Versión de pistones Euro-3 también para motores Euro-2

Fabricante	Series de motores
Mercedes-Benz	OM 501 LA, OM 521.940, OM 541.920 - 541.947, OM 941.910 - 941.990, OM 502 LA, OM 522.940, OM 542.920 - 542.957, OM 942.900 - 942.990

Fig. 1: Versión Euro-2

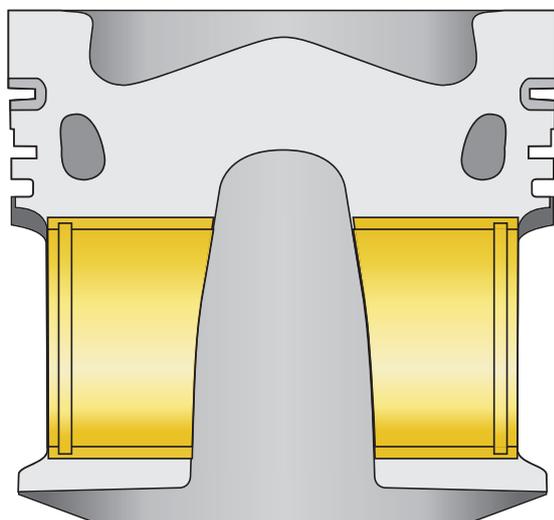
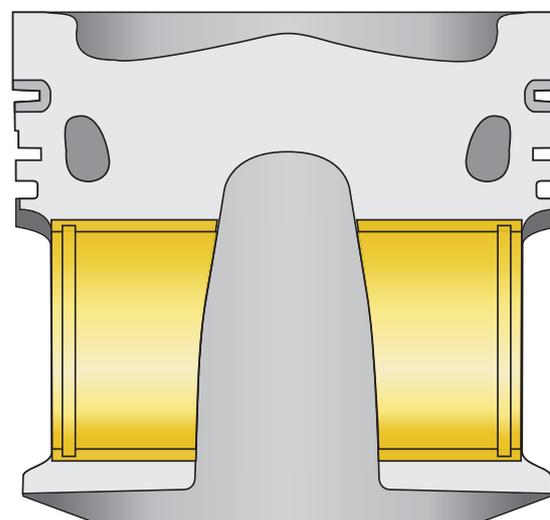
Diámetro de cavidad 88,5 mm
Profundidad de cavidad 18,1 mm

En el caso de los motores arriba mencionados, el pistón del motor Euro-3 puede ser montado también en los Euro-2, pero no a la inversa. Se trata de una excepción. El volumen de la cámara de combustión no cambia con dimensiones levemente modificadas. El cambio ha sido ensayado y aprobado técnicamente. Si se emplea la versión del pistón Euro-3 en los motores Euro-2, la sustitución ha de efectuarse siempre por juegos.

Diámetro de cavidad 92,8 mm
Profundidad de cavidad 16,5 mm

Pistones Euro-2 → ~~Motor Euro-3~~
Motor Euro-2 ← Pistón Euro-3
